РУЧКИ СЪЕМНЫХ ПРЕСС-ФОРМ

Handles for loose press-moulds. Construction and dimensions

ГОСТ
20933-75

Изменение № 1 ГОСТ 20933—75 Ручки съемных пресс-форм. Конструкция и размеры

Черт. 2

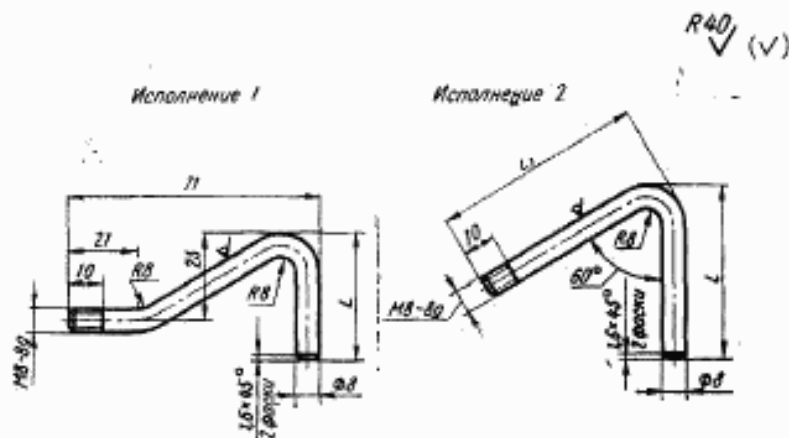
чертежи 2, 3. Заменить обозначения: $\sqrt[12,5]{Rz80}$ на $\sqrt[12,5]{Rz40}$, $\sqrt[6,3]{Rz40}$ на $\sqrt[6,3]{Rz20}$.
